Legenda

errori grafici

Documento: **Piano delle Regole**

Localizzazione: **via Palestro**

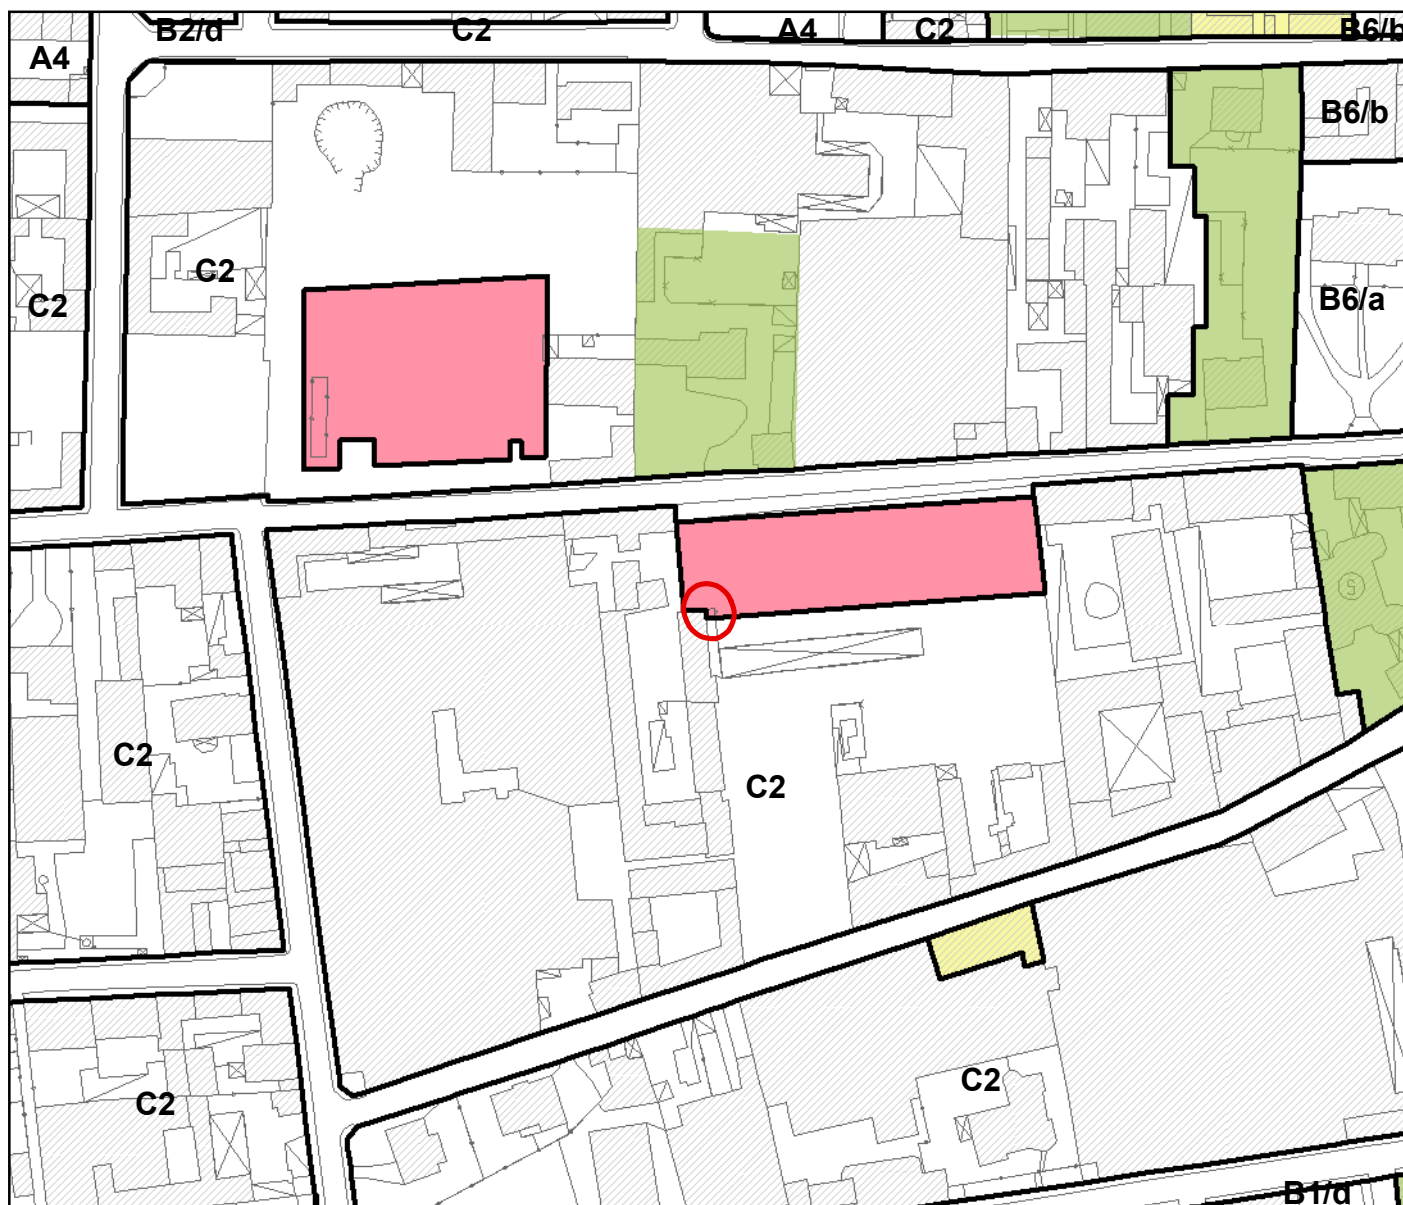
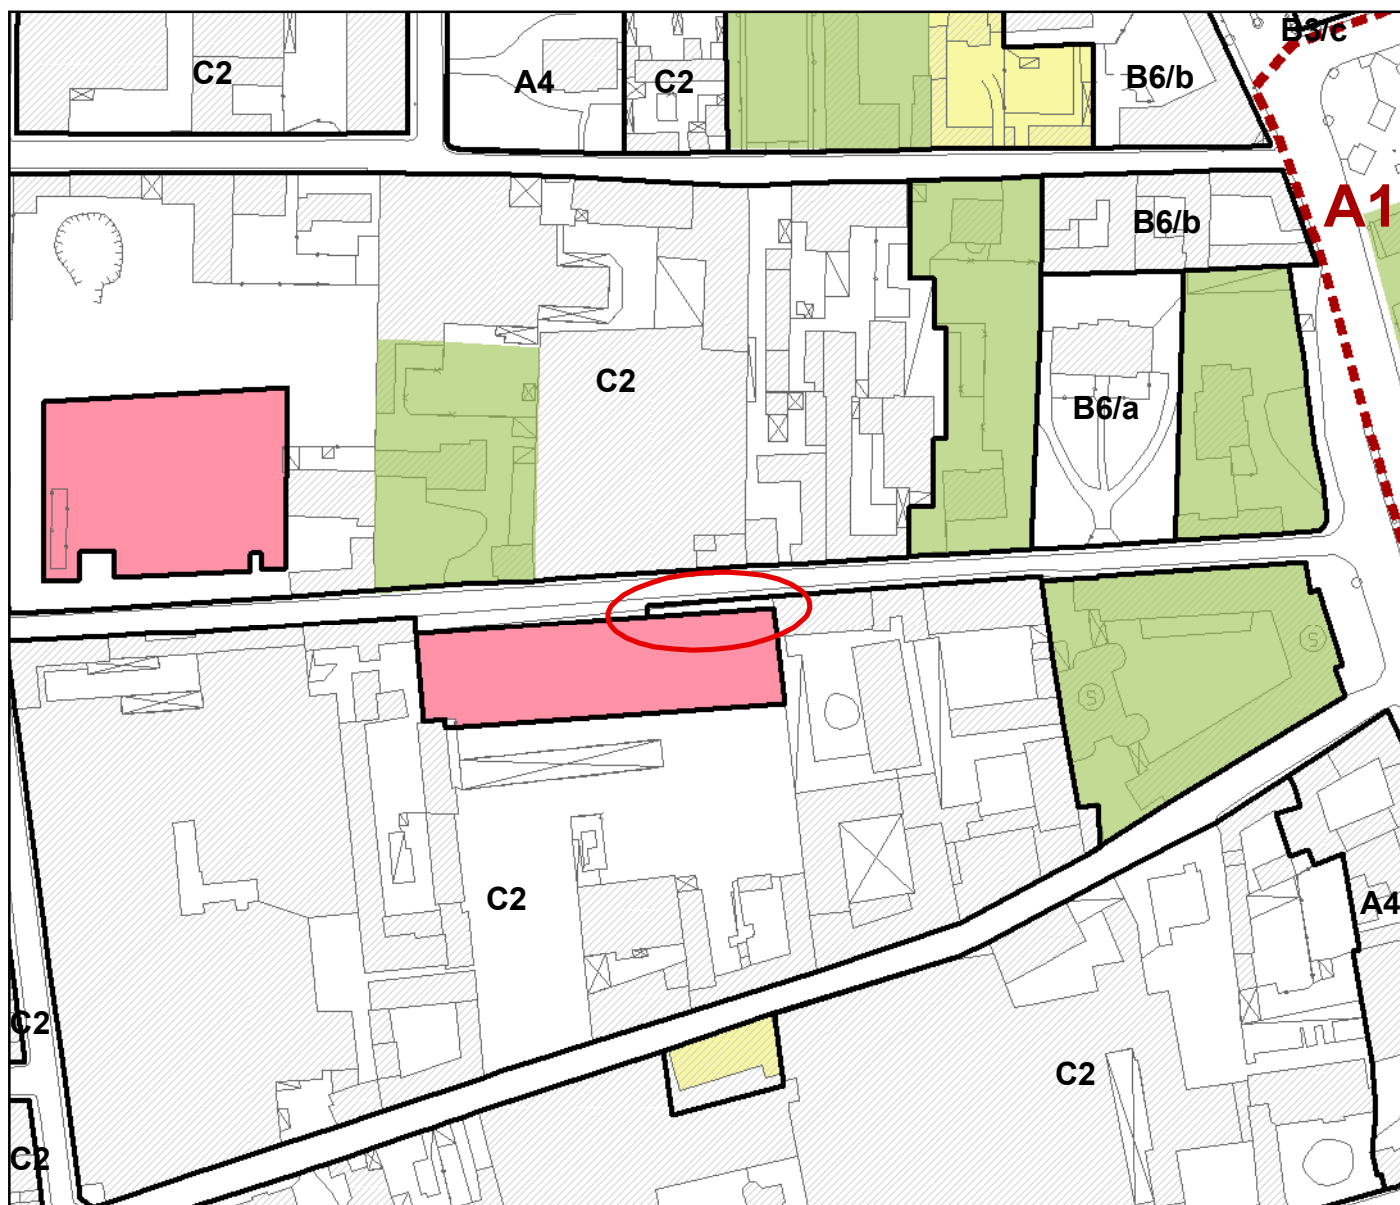
errato allineamento tra il perimetro di piano attuativo e la sottozona C2

Estendere Piano attuativo ad area non azzonata, allineare sottozona C2 a stato di fatto e al Piano

Localizzazione: **via Palestro via Palestro**

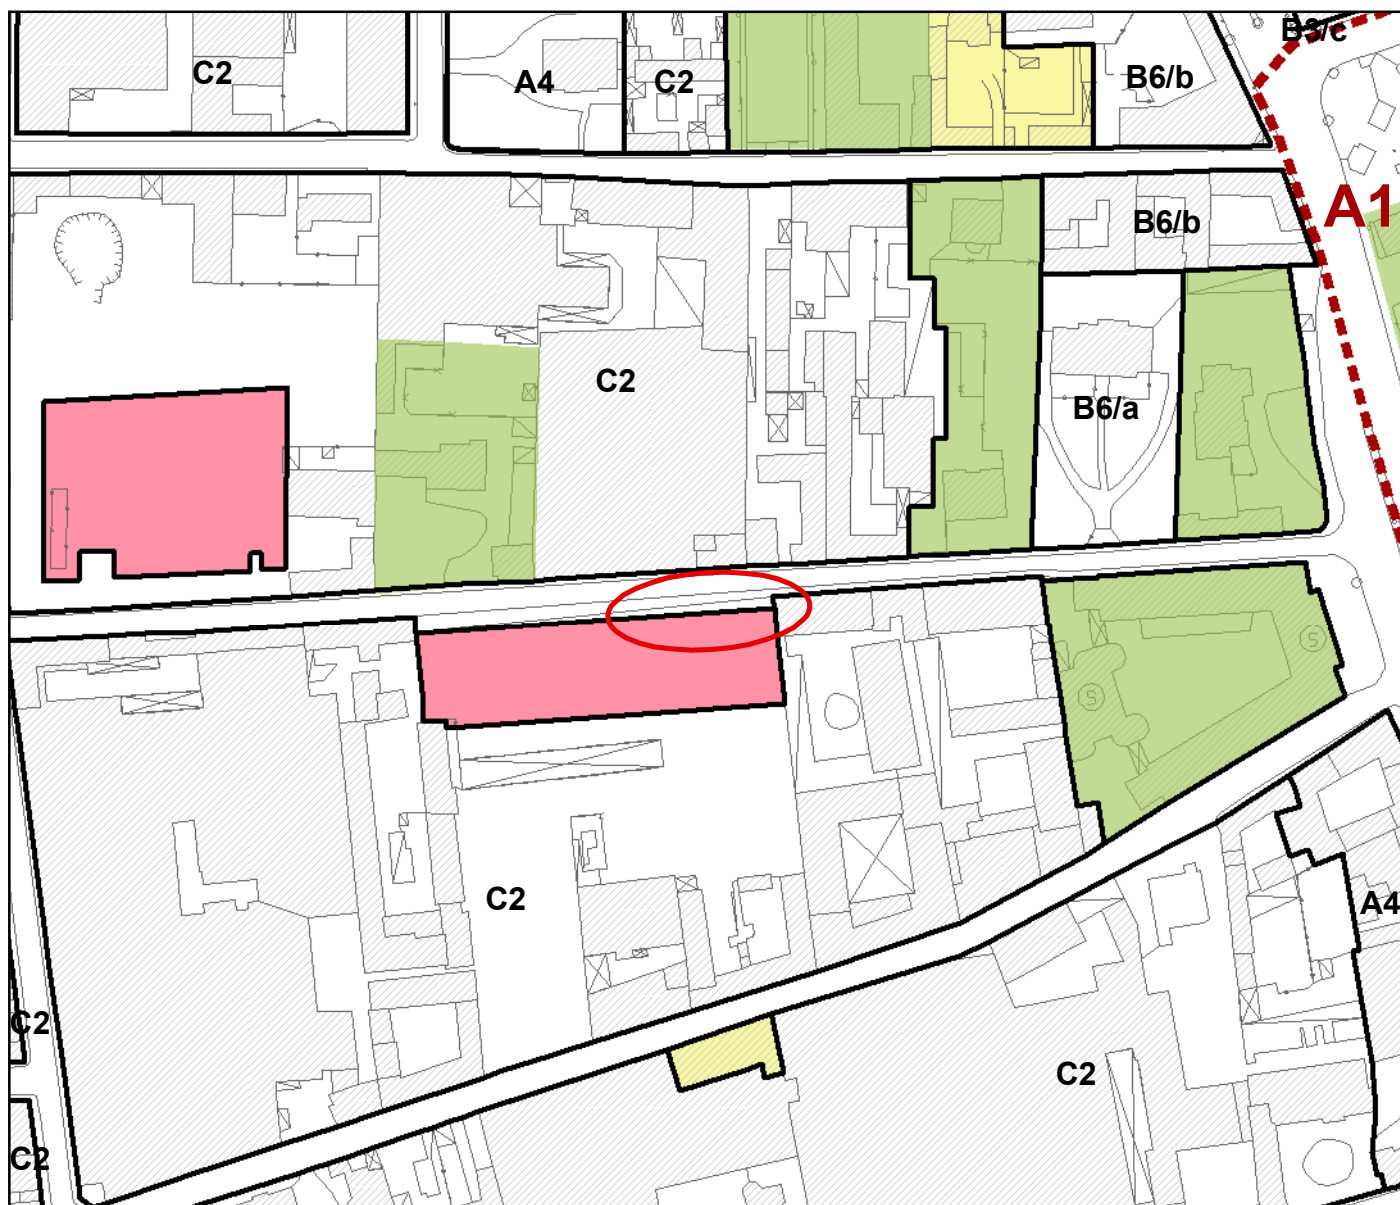
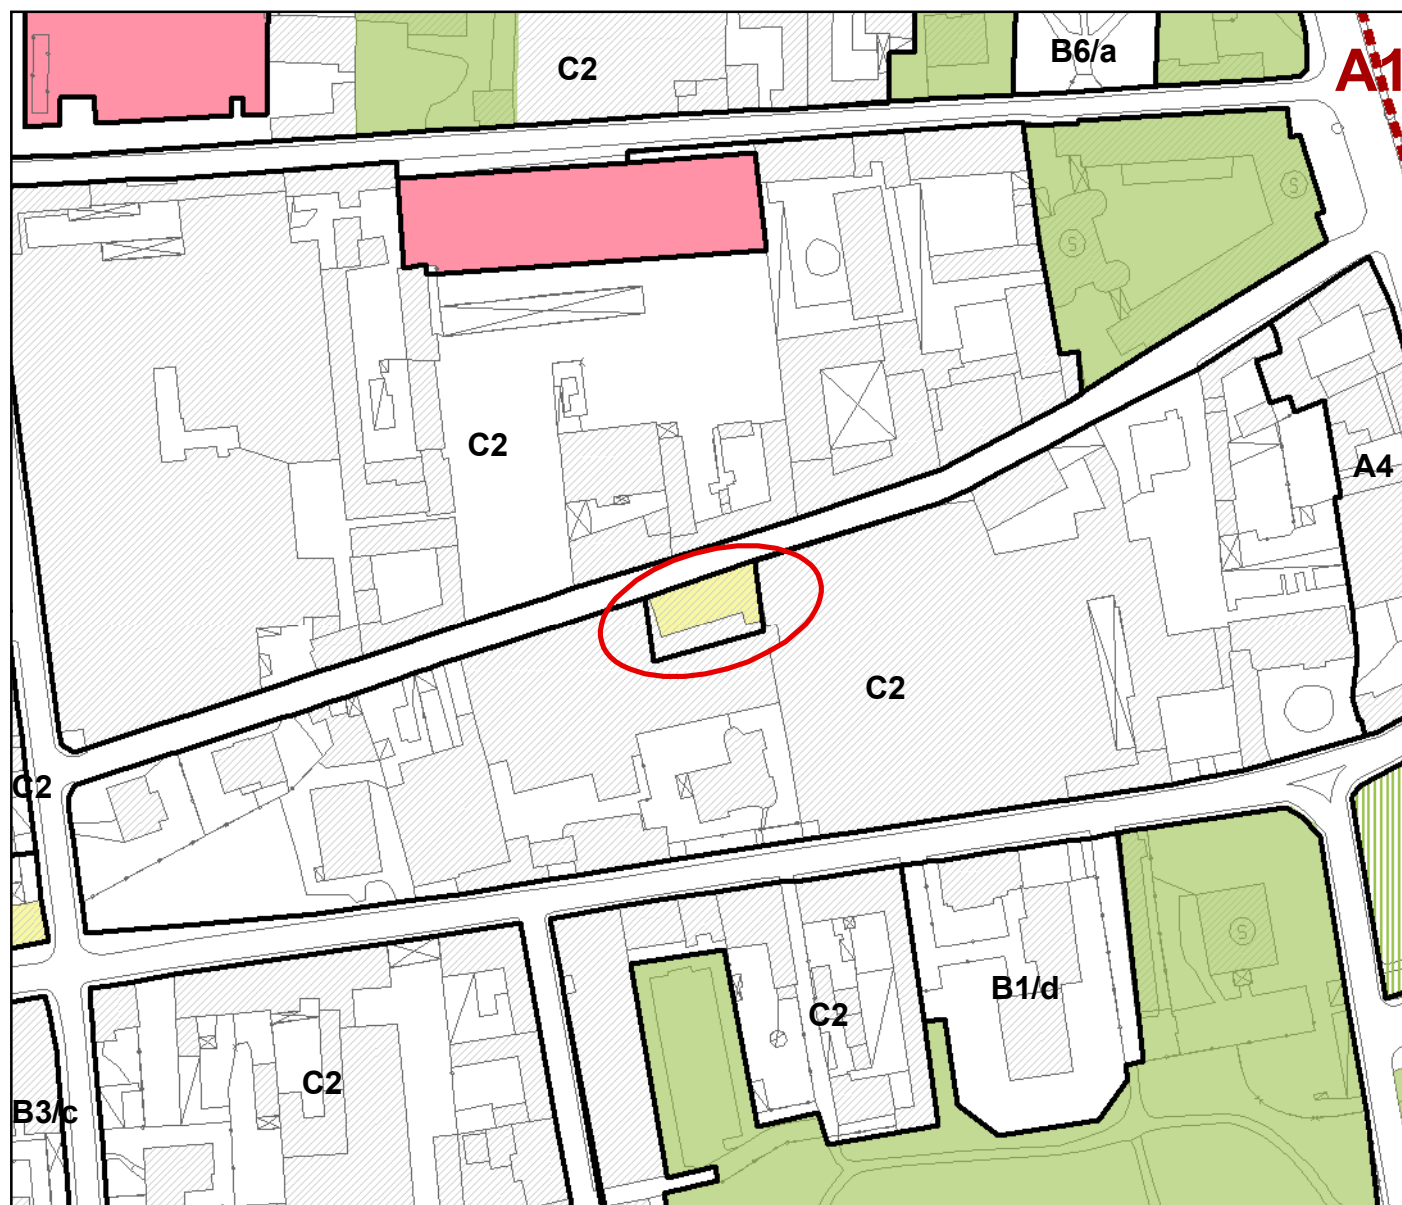
errato allineamento del limite stradale

Allineare il limite stradale al perimetro del Piano attuativo e ai fabbricati esistenti

Localizzazione: **via Confalonieri**

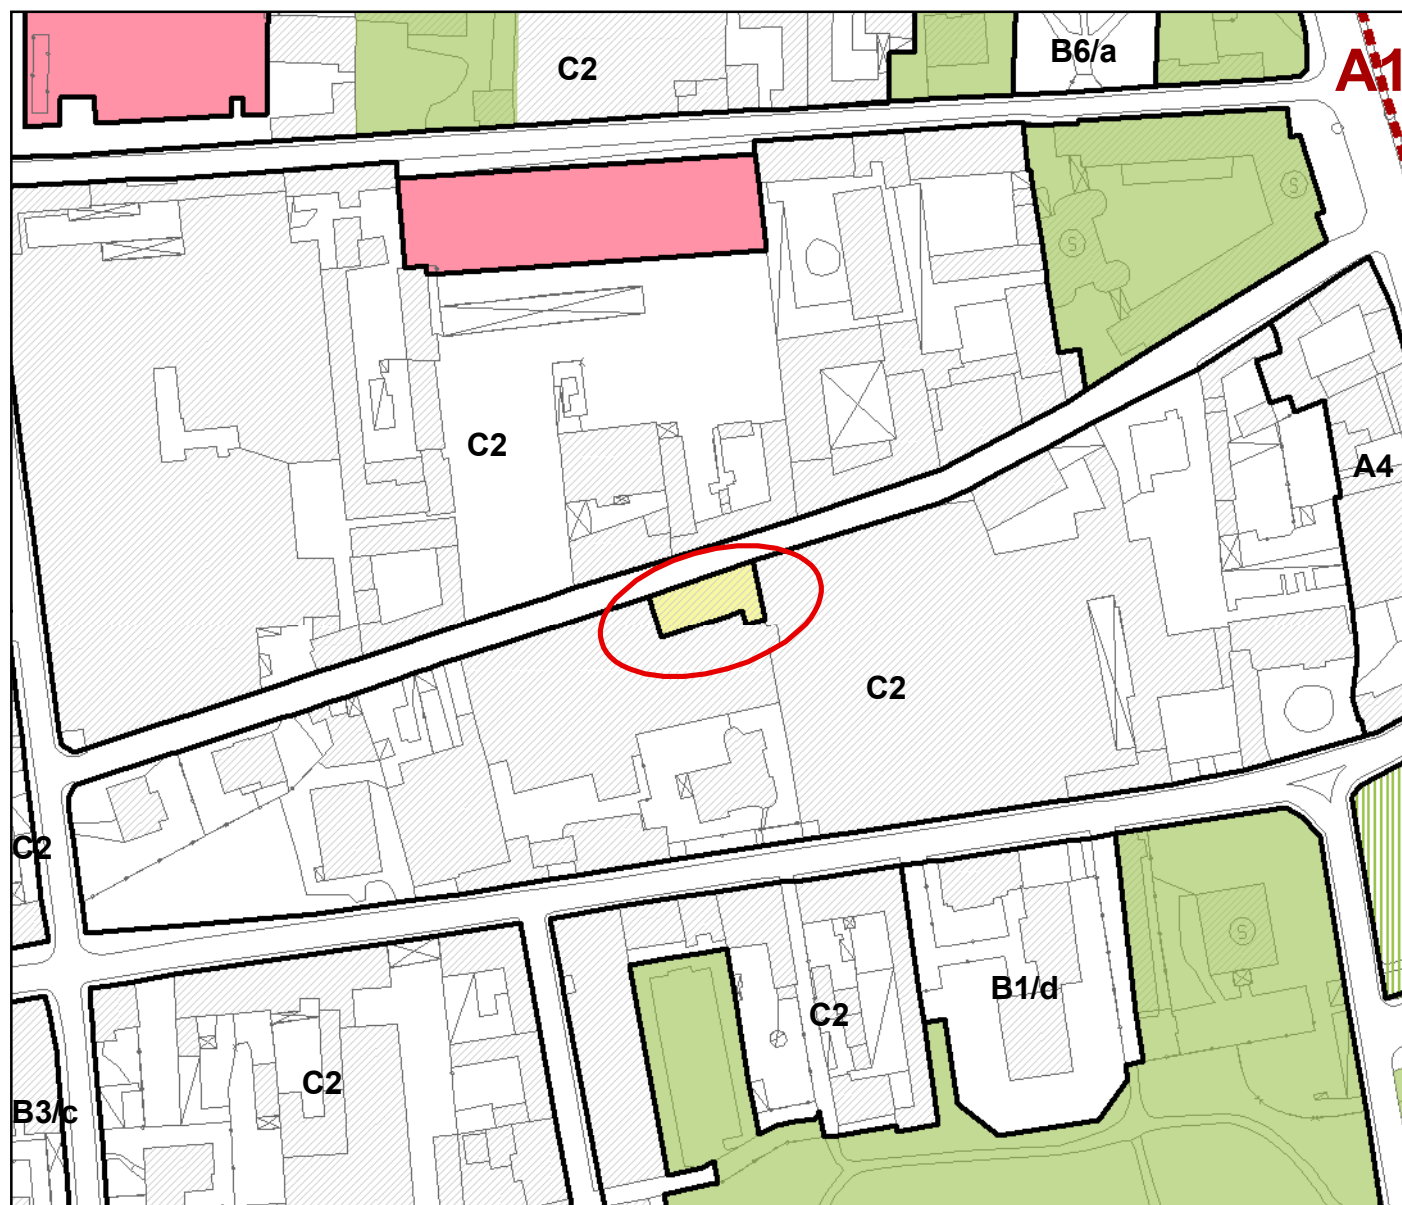
errata segnatura piano attuativo

Adeguare il limite della sottozona C2 al perimetro del Piano Attuativo approvato

Localizzazione: **via Fano**

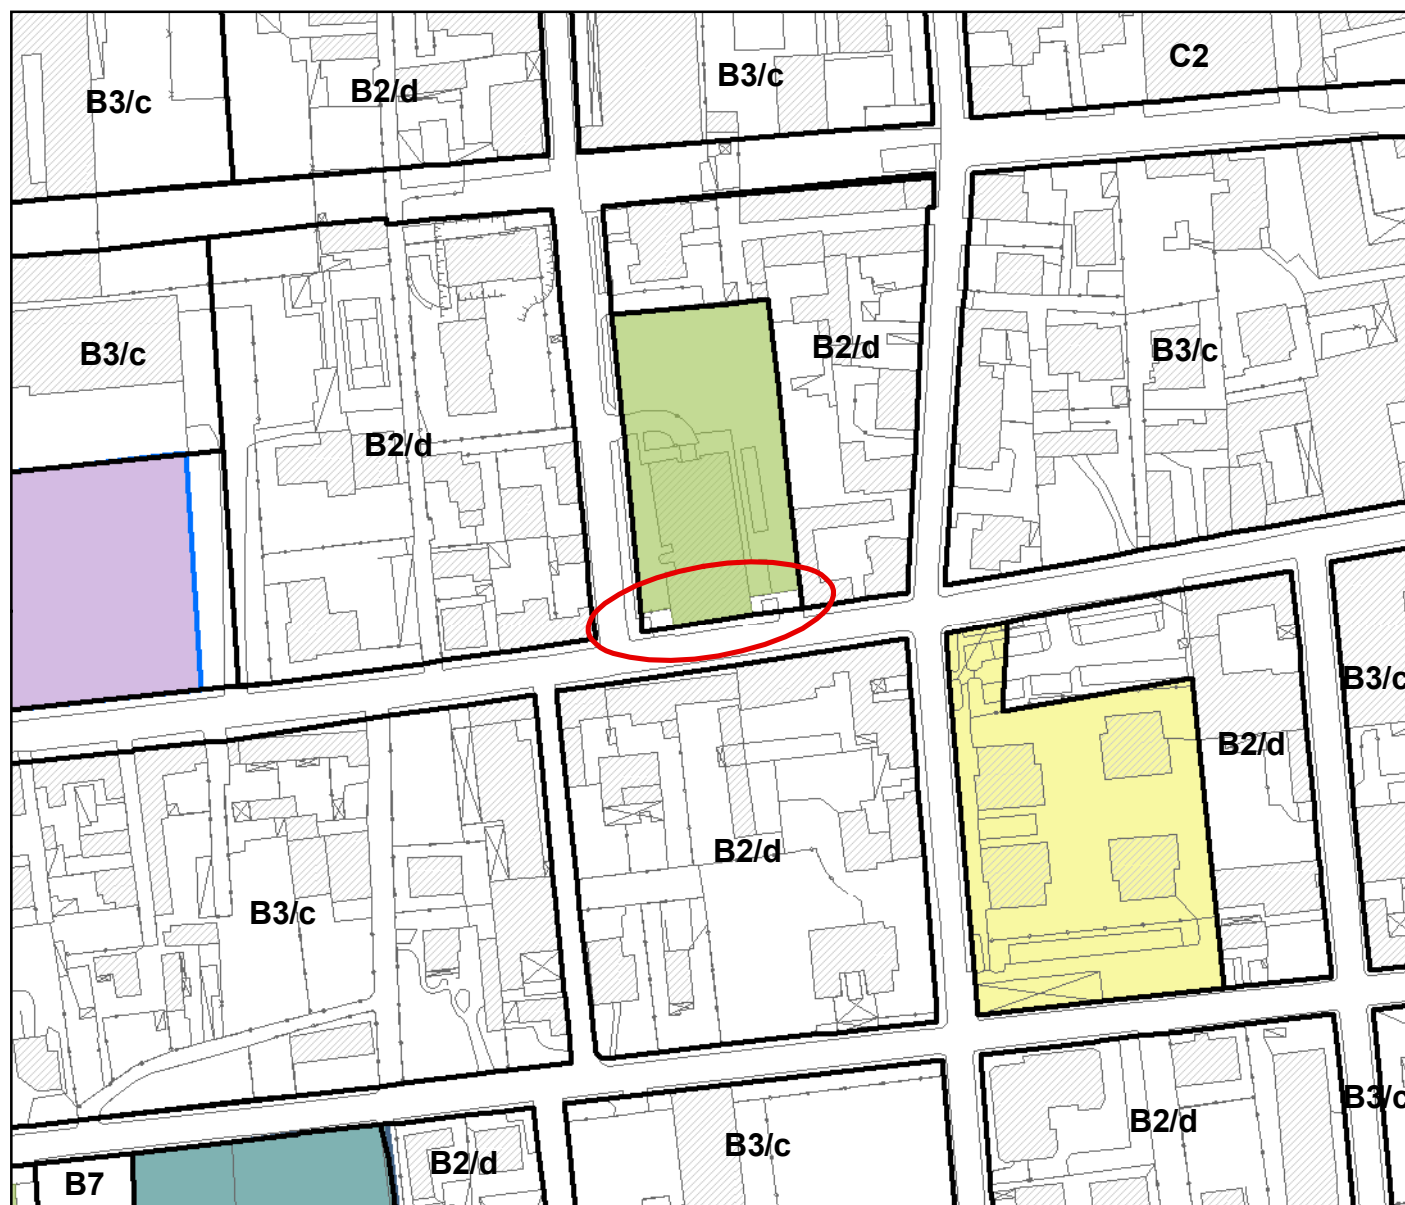
Descrizione errore:
errato allineamento tra sottozona B2/d e la linea stradale

Allineare sottozona B2/d allo stato di fatto
